## GMINA LIPSK

GTK.III.271.1.2019

**Dotyczy: postępowania przetargowego pn.: „Montaż kolektorów słonecznych i instalacji fotowoltaicznych na budynkach mieszkańców Gminy Lipsk”**

Moc kolektorów  $G$  wyrażona w [W] przy  $Q = 1000 \text{ W}/\text{m}^2$  w zależności od różnicy temperatury  $T_m - T_a$

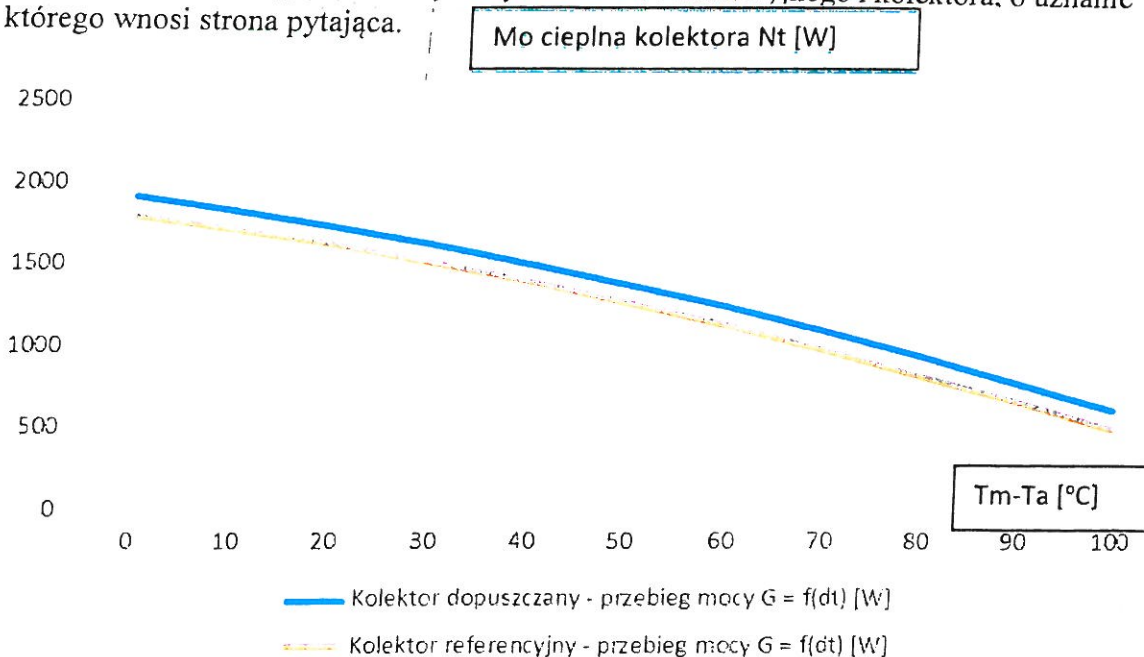
1. Prosimy o dopuszczenie i uznanie kolektora słonecznego o liniowym współczynniku strat ciepła wynoszącego  $a_1 = 3,724 \text{ W}/(\text{m}^2 \cdot \text{K})$  i jego sprawności optycznej  $\eta_0 = 82,8 \%$  pod warunkiem spełnienia pozostałych parametrów technicznych. Nadmieniamy, że efekty energetyczne i ekologiczne instalacji termicznych kolektorów słonecznych zależą wprost od mocy cieplnej kolektorów. Moc kolektora przy określonej wartości promieniowania słonecznego i powierzchni czynnej zgodnie z PN-EN 12975 oraz PN-EN ISO 9806 zależy wyłącznie od: jego sprawności oraz współczynników strat ciepła  $a_1$  i  $a_2$ . Dowodem są poniższe wykresy kolektora referencyjnego i kolektora, o uznanie którego wnosi strona pytająca.

Jak wynika z powyższych wykresów wnosimy o dopuszczenie kolektora, którego moc cieplna w całym przedziale różnicy temperatury  $T_m - T_a$  ma wyższą moc niż kolektor referencyjny, co gwarantuje uzyskanie większych rezultatów energetycznych i ekologicznych o około 9 %

Zamawiający uzna za spełniony warunek sprawności, oraz w celu zwiększenia konkurencyjności dopuszcza parametr  $a_1$  nie większy niż 3,80 W/m<sup>2</sup>K. Zamawiający wymaga wraz ze złożeniem oferty certyfikat solar keymark lub równoważny oraz pełny raport z badań.
